Wągrowiec, dnia 26 sierpnia 2021 r.

Wyjaśnienia treści Specyfikacji Warunków Zamówienia

Pytanie 4: W związku z konstrukcją ścieżki rowerowej (5cm – warstwa ścieralna z mieszanki typu SMA, 20cm – warstwa podbudowy KłSM 0/31,5) na zadaniu „Przebudowa ulic: Jeżycka, Słowackiego, Mickiewicza i Kasprowicza w Wągrowcu” zgłaszamy nasze wątpliwości dotyczące jej poprawnego wykonania na w/w kontrakcie.

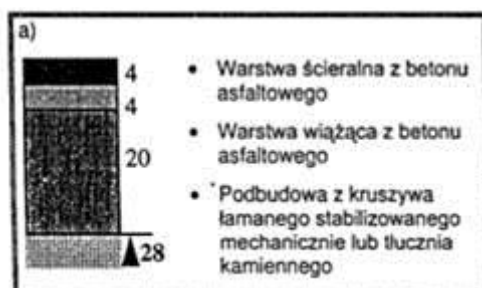
- „Dziennik Ustaw Nr 43, Poz. 430” z 1999 roku – w niniejszym dokumencie nie wyszczególniono konstrukcji dla ścieżek rowerowych, niemniej dla kategorii ruchu o najmniejszym obciążeniu ruchem (KR1) założono następującą konstrukcję:

- warstwa ścieralna o grubości **4cm**,
- warstwa wiążąca o grubości **4cm**,
- warstwa podbudowy z KŁSM o min. grubości **20cm**.

Zamawiający informuje, że przedstawione katalogi są nieobowiązujące i uchylone przez ustawodawcę. Należy pozostawić konstrukcję nawierzchni bez zmian. Warstwę z SMA zagęszczać lekkimi walcami.
